**Avis de la Mission régionale d'autorité environnementale
de la région Nouvelle-Aquitaine
sur la déclaration de projet portant mise en compatibilité n°1
du plan local d'urbanisme (PLU) de Cherves-Richemont
(Charente) pour l'extension d'une activité de production et de
stockage de cognac sur le site de « Bagnolet »**

n°MRAe 2020ANA24

Porteur de la procédure : Communauté d'agglomération de Grand Cognac

Fig. 2 : Zonage avant mise en compatibilité du PLU (source règlement graphique)

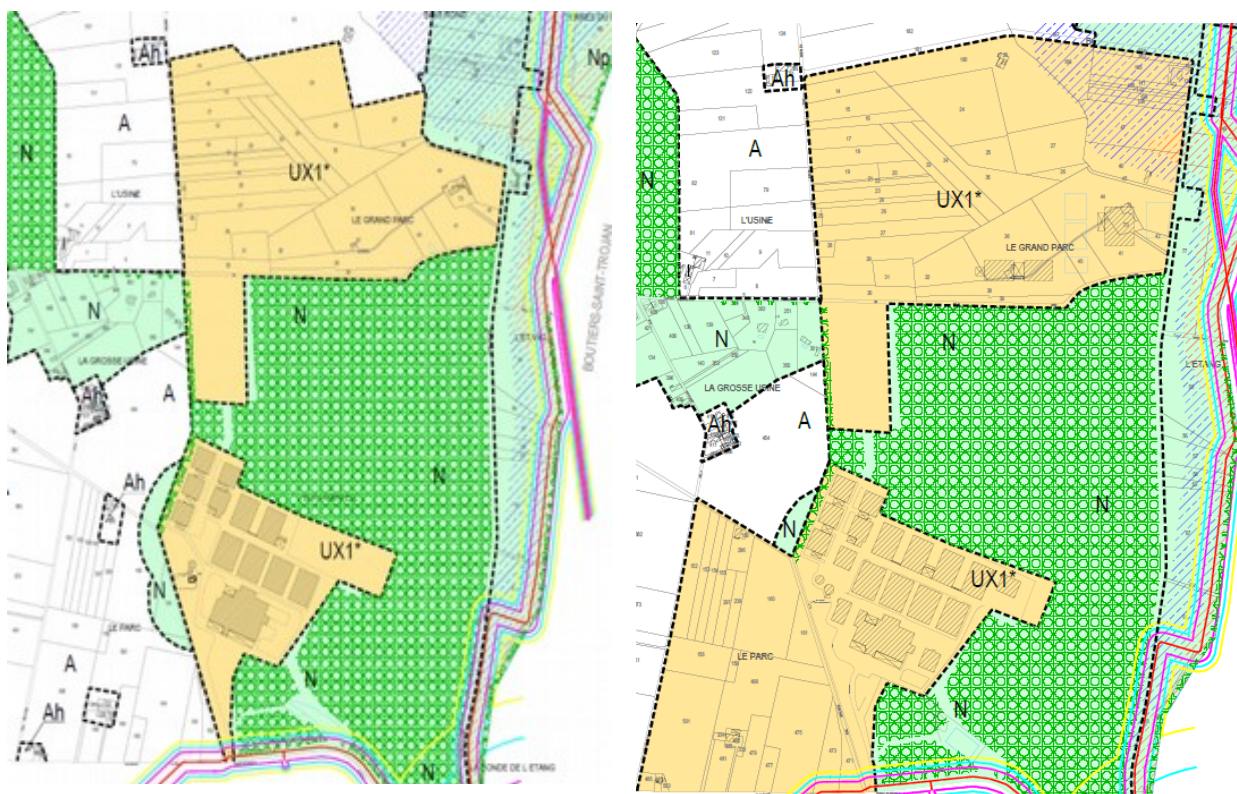
- le tracé de canalisations de transport de gaz (en rouge) assorti des limites des zones de danger correspondantes (zone de danger significatif en jaune, zone de danger grave en bleu et zone de danger à effets très graves en violet). L'extension du site de « Haut Bagnolet » est concerné en limite sud, sur environ 150 mètres.
- les zones inondables du Fossé du Roi, reprises à partir de l'atlas des zones inondables. Le site de l'extension de « Bas Bagnolet » est concerné sur une superficie de l'ordre de 5,67 ha sur sa partie est (soit 56% de la superficie de l'extension), essentiellement par la zone des crues exceptionnelles, mais aussi par celle des crues fréquentes (notice page 116).

Le projet de mise en compatibilité du PLU prend en compte les zones de danger de la canalisation dans le secteur de « Haut-Bagnolet » (limitation de la constructibilité). Concernant plus précisément les évolutions par rapport au du PPRActuel, le dossier indique que l'aménagement prévu au sein de l'extension de « Haut Bagnolet » permettra l'intégration, dans les futures limites de propriété du site, des flux thermiques générés par les installations actuelles du site existant de « Haut Bagnolet » Le dossier indique par ailleurs que les extensions envisagées devraient entraîner les mêmes risques industriels que les installations existantes¹⁵. Il ne permet pas cependant d'apprécier les risques et nuisances générés par l'extension de la zone UX1* qui se traduit par le rapprochement des activités à risques des habitations riveraines, en particulier celles identifiées en zone Ah (fig.2) et dans la notice (pages 86 et suivantes). **La MRAe recommande de préciser**

Fig. 3 : Enjeux de protection du patrimoine naturel et enjeux fonctionnels (notice page 59)

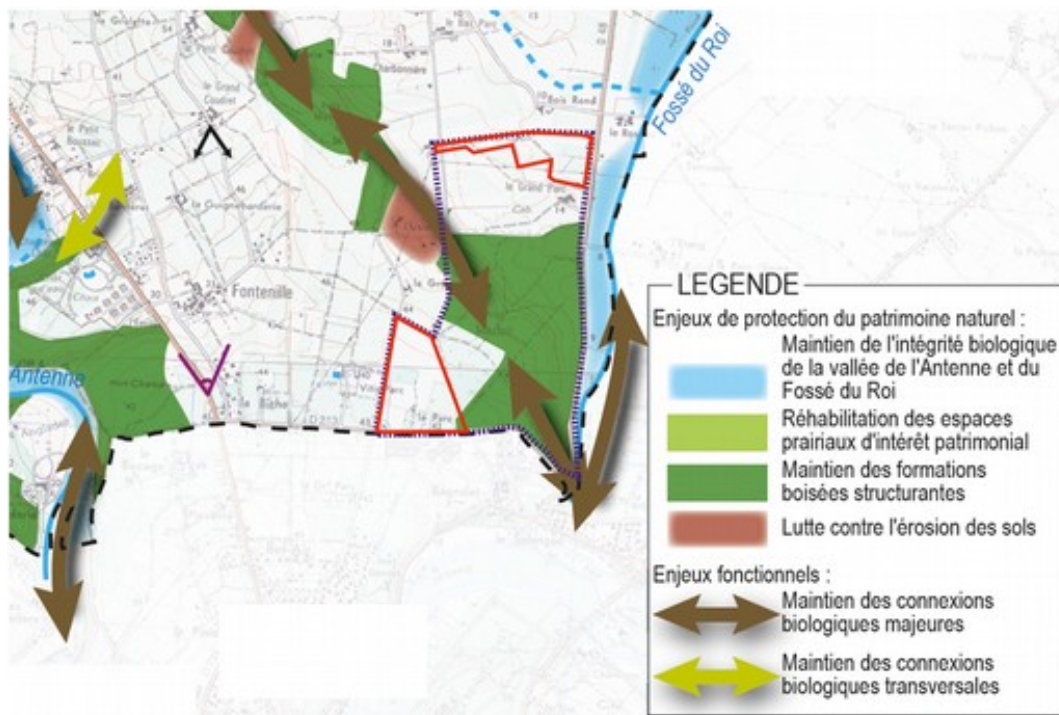
Le PLU de Cherves-Richemont a défini son propre maillage écologique pour le territoire communal. Le site d'étude est en partie concerné par des enjeux fonctionnels, notamment concernant le maintien des corridors et des formations boisées structurantes. Les projets d'extension (contours en rouge sur la carte ci-dessous) sont au contact direct des enjeux fonctionnels identifiés dans le dossier, pour le secteur « Bas Bagnolet ».

La MRAe recommande de préciser la méthodologie employée pour déterminer les incidences faune/flore/habitats, en lien avec les études réalisées en 2014. La MRAe recommande également d'introduire dans le règlement graphique un zonage de protection spécifique des boisements identifiés comme habitat caractéristique du site Natura 2000.
